REPÚBLICA DE CHILE
DIRECCIÓN REGIONAL
SERVICIO DE EVALUACIÓN AMBIENTAL
ATACAMA

RESUELVE CONSULTA DE PERTINENCIA DE INGRESO
AL SEIA, PROYECTO "AJUSTES AL PROYECTO PARQUE
EÓLICO CABO LEONES".

Copiapó, 21 SET. 2016

Figura: Mapa de Ruido Etapa de Operación.

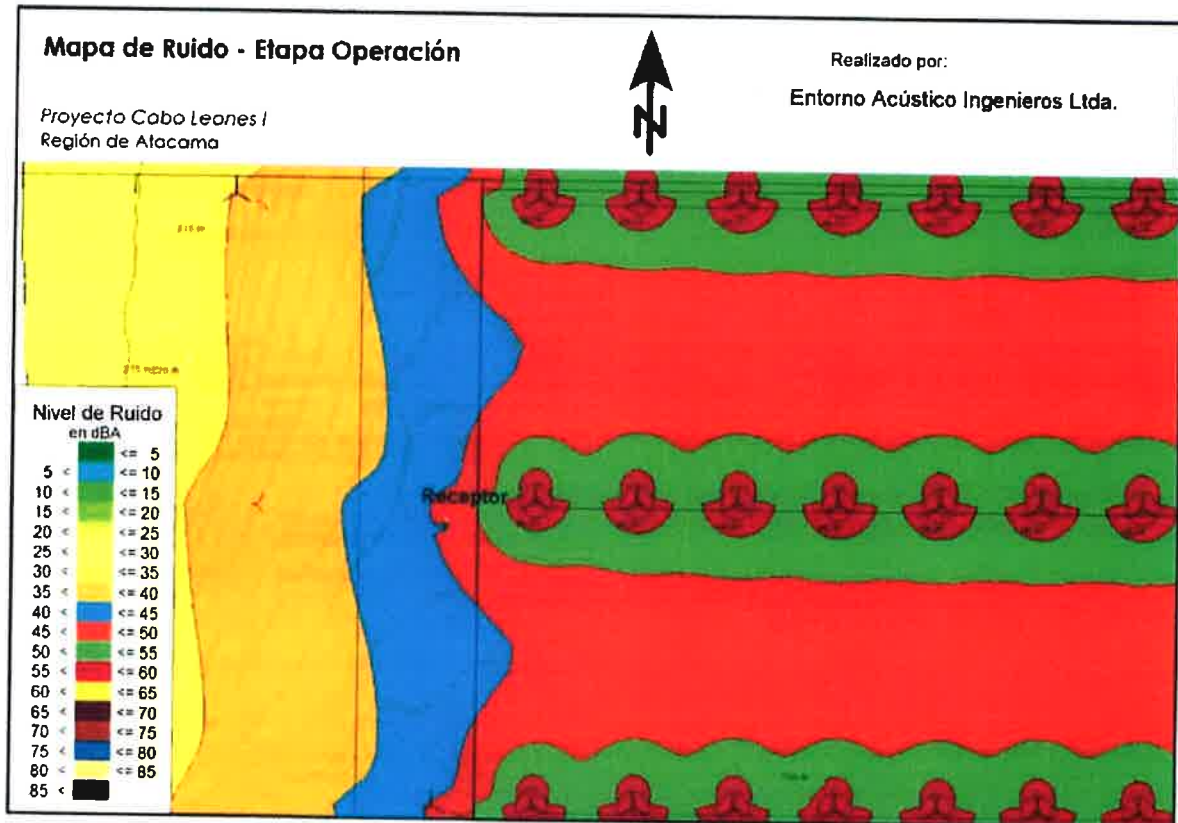
Con la optimización del modelo de aerogenerador se aumentará en 0,6 dB(A) a partir de velocidades de viento superiores a 6,5 m/s. De lo anterior, el nivel de inmisión de ruido durante la operación del parque eólico en el receptor sensible más cercano ubicado en las coordenadas

259251.14 E y 6798352.02 N (UTM Datum WGS84) es de 46 dBA, tal como muestra en la siguiente figura.

El receptor evaluado se encuentra, respecto del D.S. 38/11 en una zona tipo III, donde el nivel de inmisión de ruido máximo permitido corresponde a NPC=65 dBA para horario diurno y NPC=50 dBA para horario nocturno.

De lo anterior se concluye que se da cumplimiento a la norma de referencia tanto en horario diurno como nocturno, durante la operación del proyecto.
